改善箇所説明図
(代表車種:WA150-5)

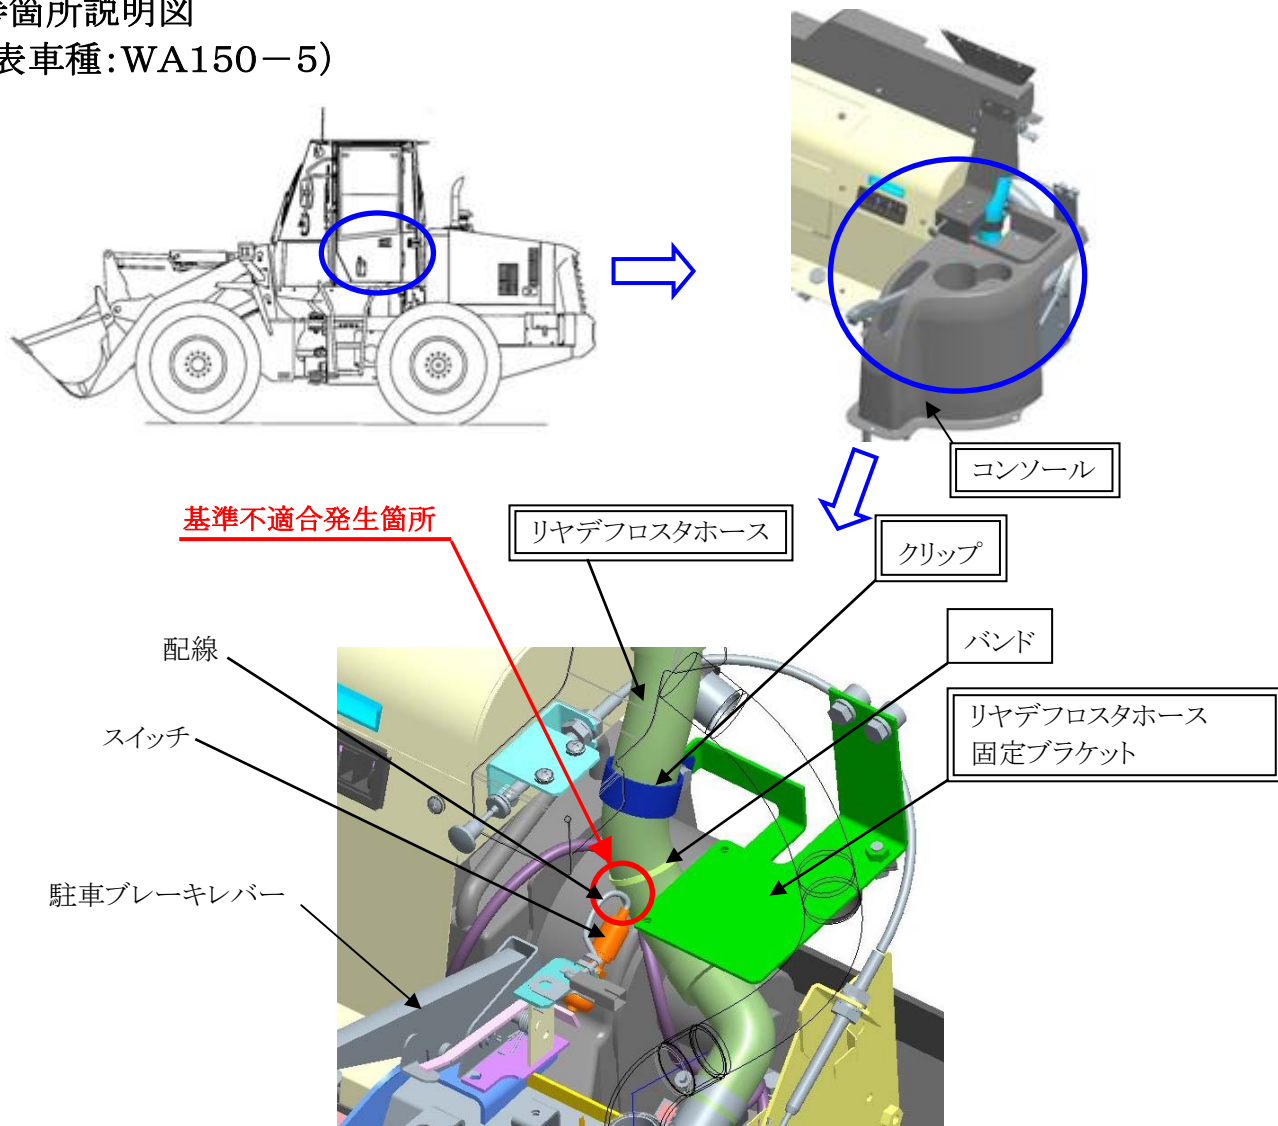
2名用キャブが装着されている車両において、駐車ブレーキレバーのスイッチ配線とリヤデフロスタホースとのすき間が狭いため、当該スイッチ配線がリヤデフロスタホースと干渉するものがある。そのため、そのままの状態で使用を続けると、走行中の振動によりスイッチ配線が損傷し、最悪の場合、走行不能となるおそれがある。

改善措置の内容:全車両、リヤデフロスタホース、リヤデフロスタホース固定ブラケット、クリップおよびコンソールを対策品に交換するとともに、バンドを新品に交換する。

識別:リヤデフロスタホース固定ブラケットの形状で識別する。
